INFORME DE AUDITORIA AMBIENTAL DE CIERRE

“Rehabilitación con Whitetopping de Av. de las Américas, tramo desde la intersección de Ruta 3 hasta el Puente Internacional Gral. Artigas.”

Fecha auditoria: 12/02/2026

Ministerio de Transporte y Obras Públicas	INFORME DE AUDITORÍA AMBIENTAL DE CIERRE	CREMAF R5 Tramo I Ítem 3 Fecha Auditoría: 12/02/2026
Ramal Ruta 3, Av. de las Américas, ciudad de Paysandú.		
Empresa Constructora: Consorcio Pietroboni – Berkes Director de Obra - DNV: Ing. Aldo Borrelli		Fecha Informe: 20/02/2026

Foto 12.3-1, Frente de obras. Se incorporó la infraestructura para el acopio de residuos segregados en origen.

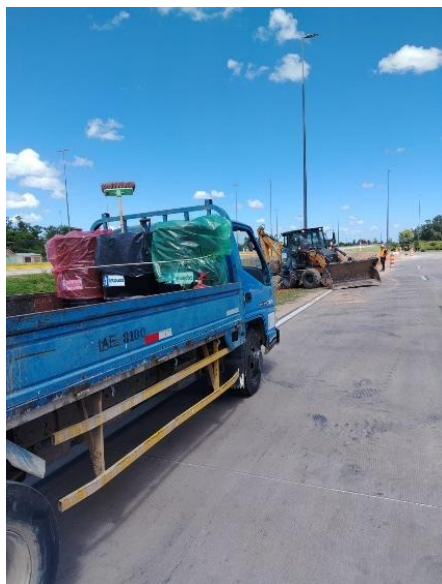
Ref.	Descripción	Requisito
01	En frente de obras la empresa no instaló un campamento móvil. De tal modo, no están presentes los servicios de bienestar requerido por la normativa vigente ni otras infraestructuras previstas en el PGA del contrato: tarrinas para acopio segregado de residuos, elementos para gestión de contingencias ambientales, etc.	Cap. II, Dec. 125/014. Art 10.2, MAV 1998.
Situación actual: parcialmente cumplido, se detalla en el apartado 7.3		
Evidencia: Respuesta de la empresa del 28/11/2025, Foto 12.3-1
